改善箇所説明図

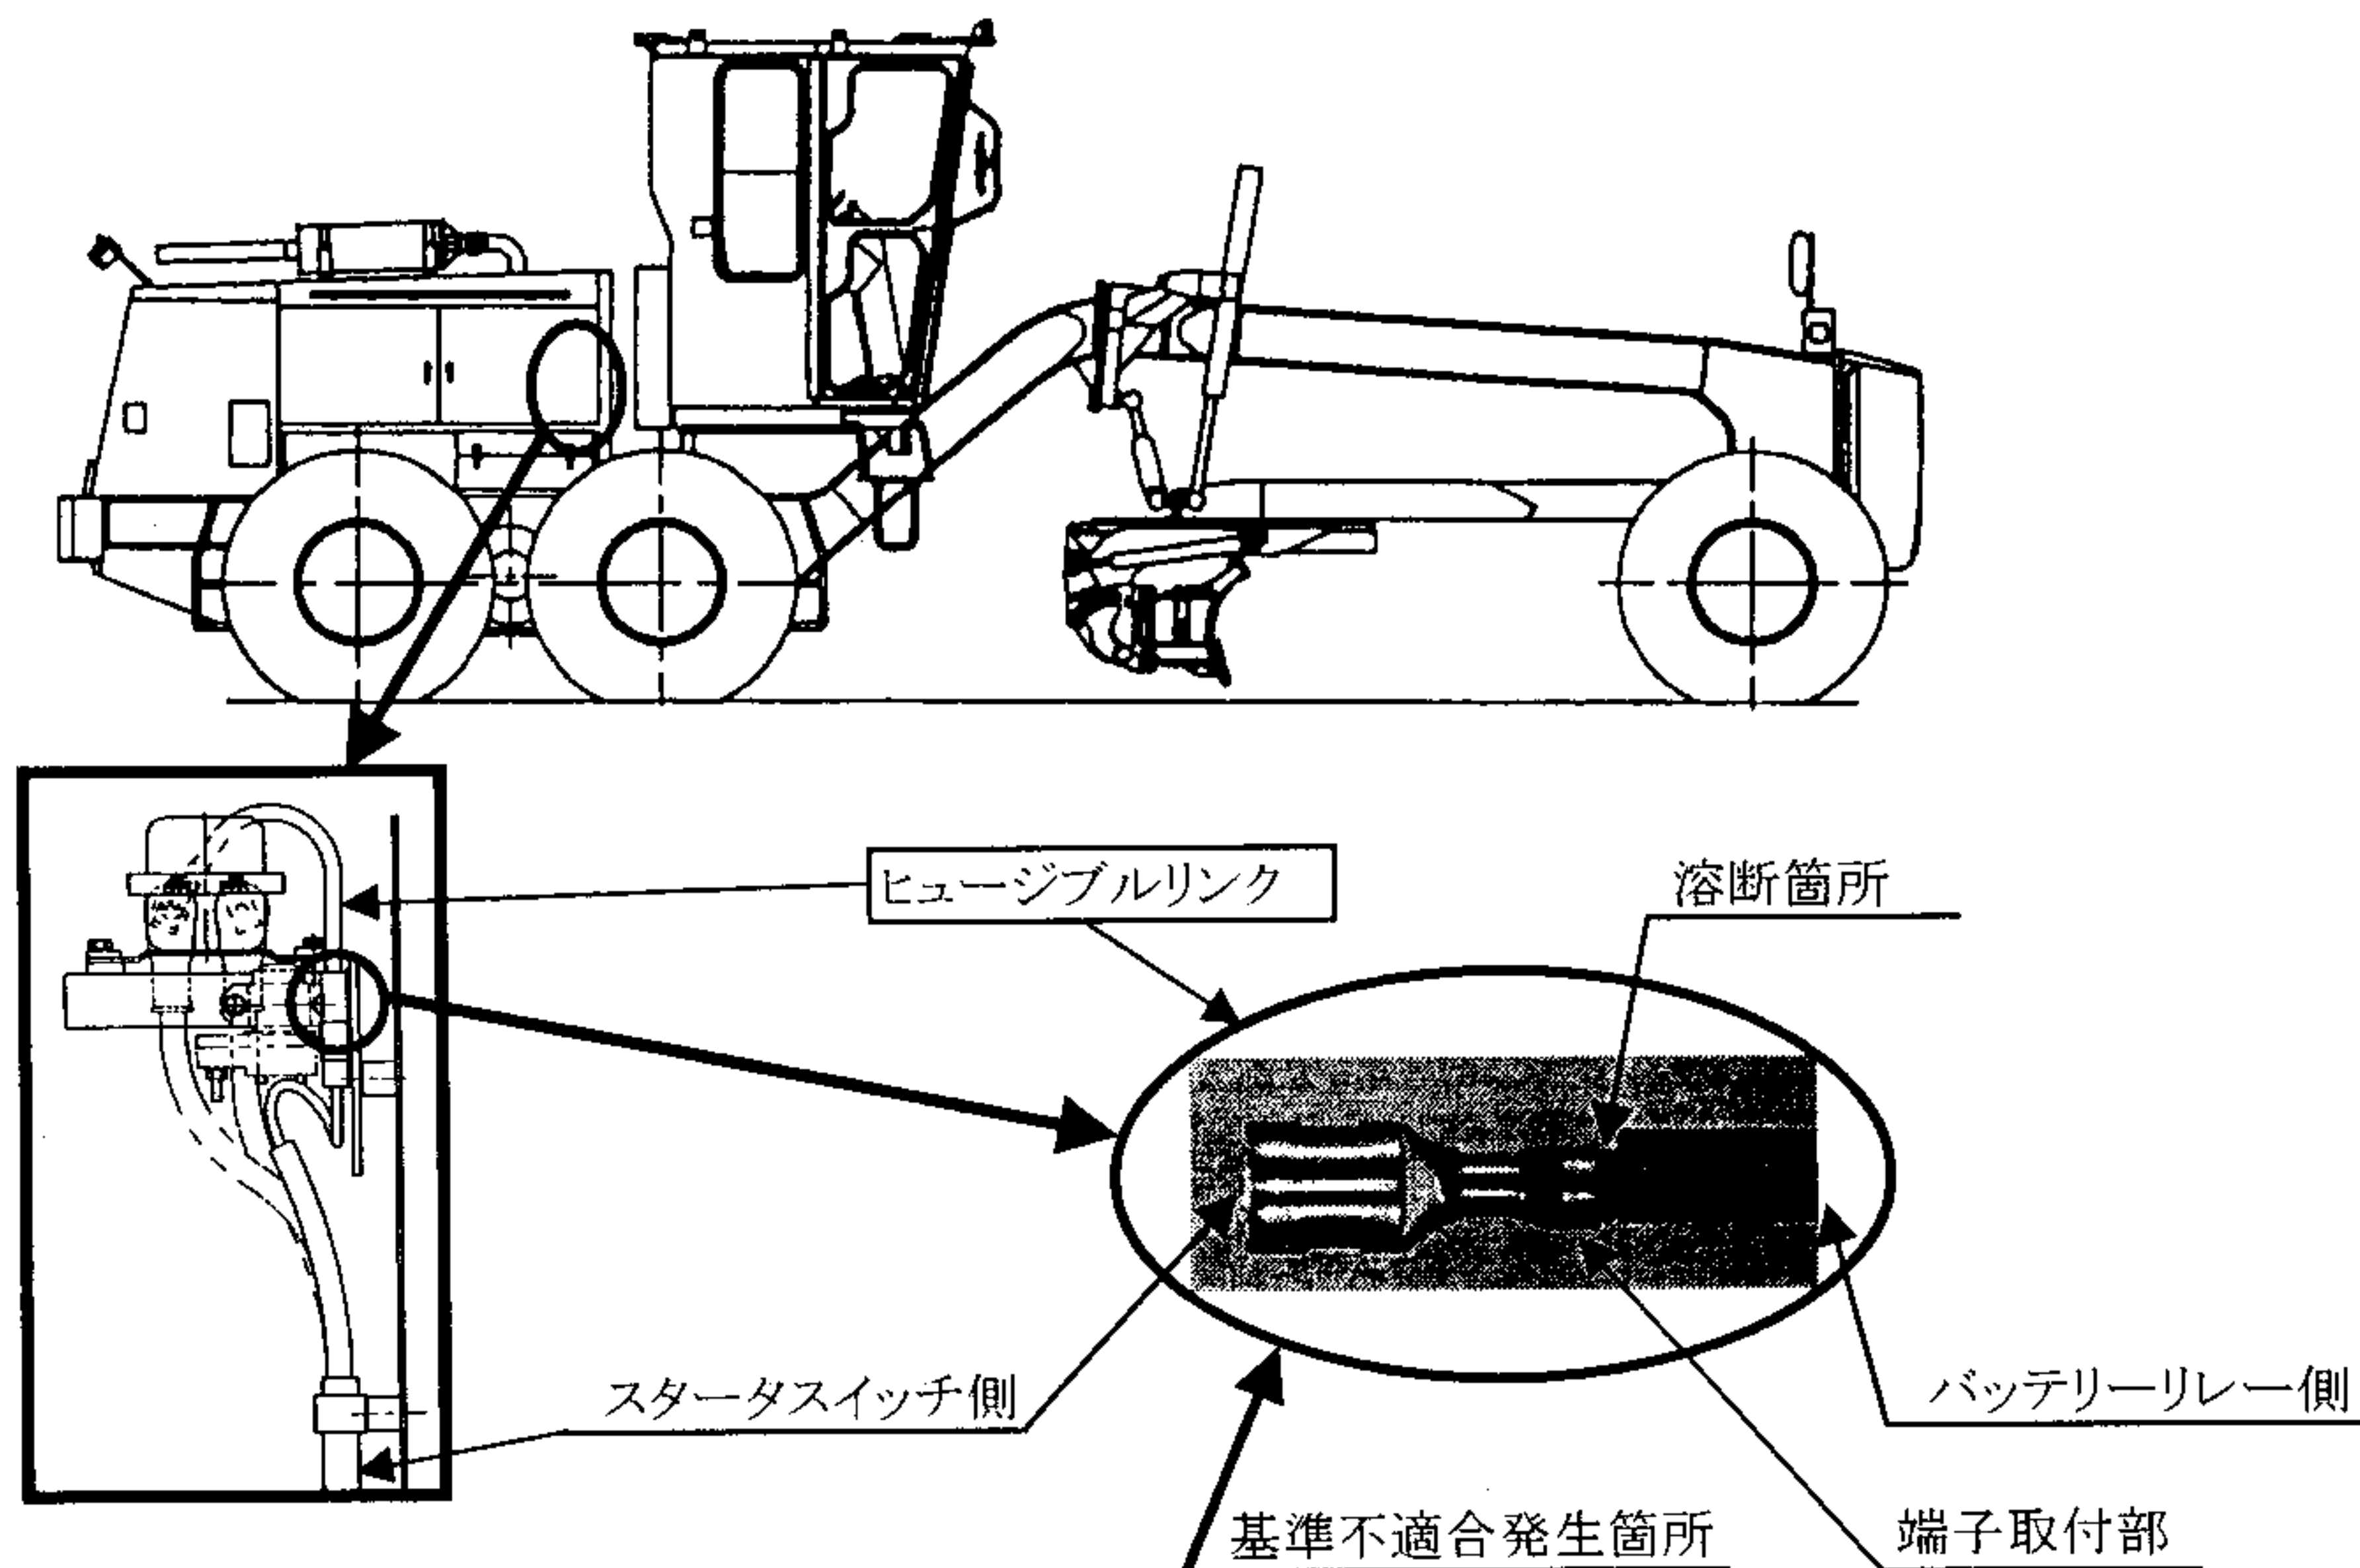
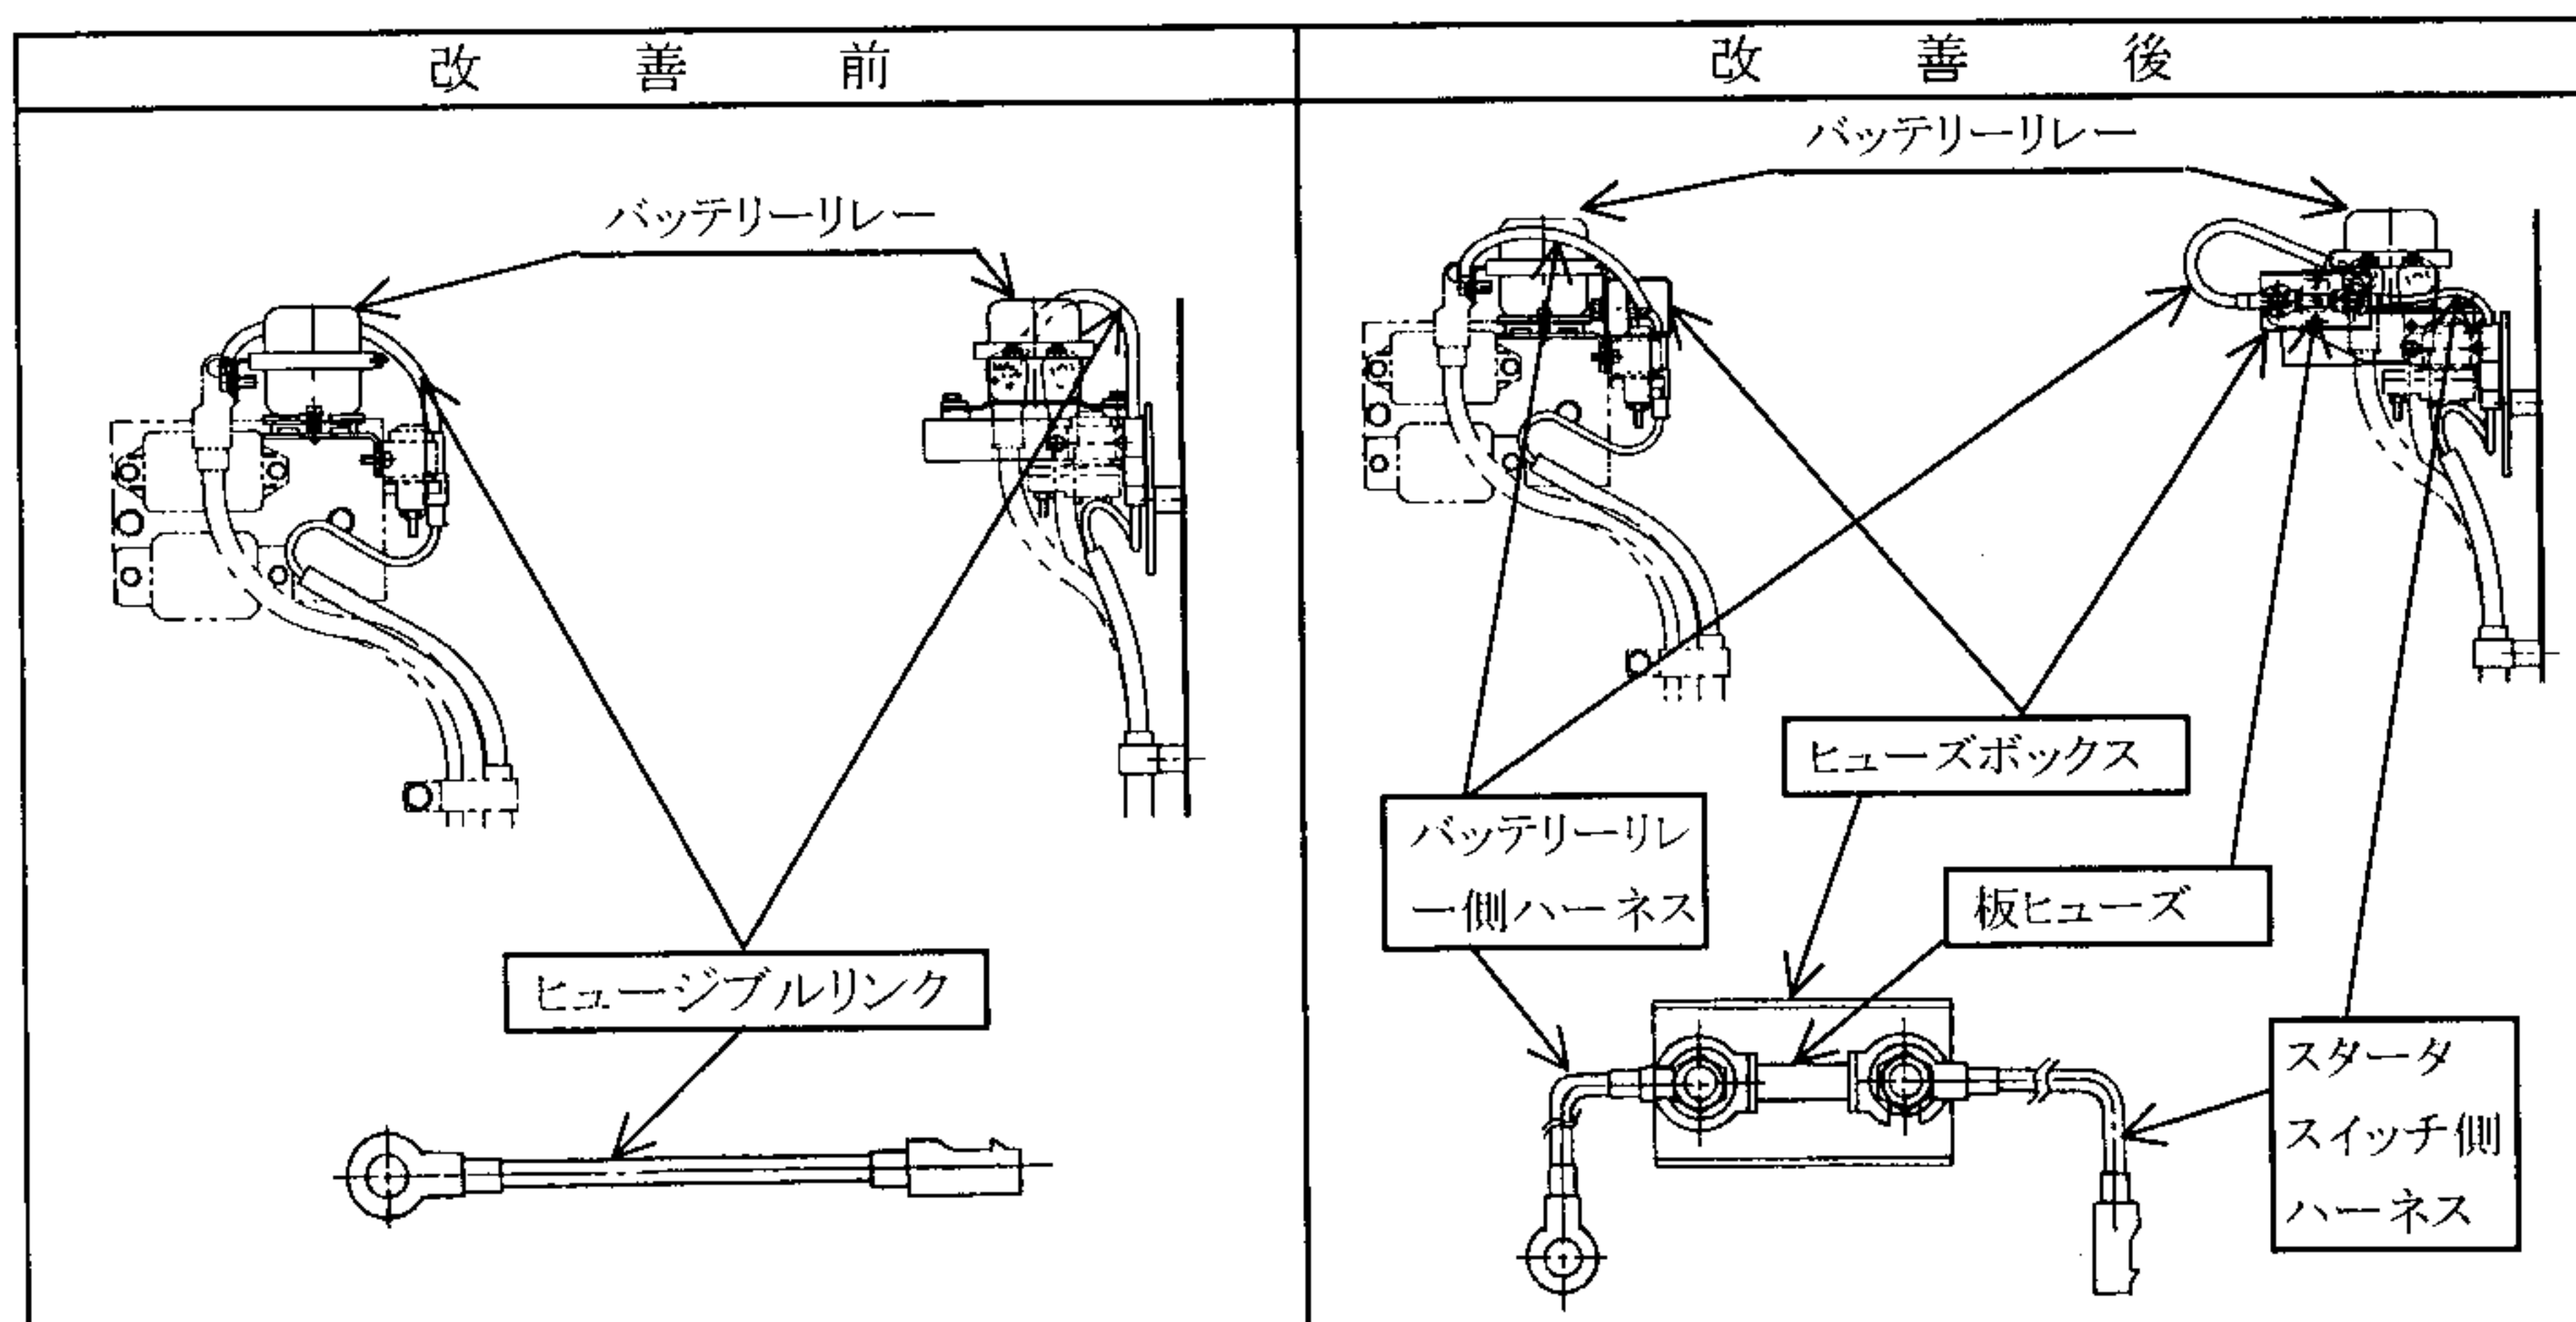
電気装置において、バッテリーリレーとスタータスイッチ間に装備しているヒューズブルリンクの容量及び端子取付部が不適切なため、連続して高負荷通電を行った場合、回路の短絡等がなくとも当該端子取付部が過熱してヒューズブルリンクが熔断することがあり、主電源回路が切断されることにより、灯火器類等が作動しなくなるとともに原動機が停止し、再始動ができなくなるおそれがある。

ヒューズブルリンクを容量を大きくした板ヒューズに変更する。
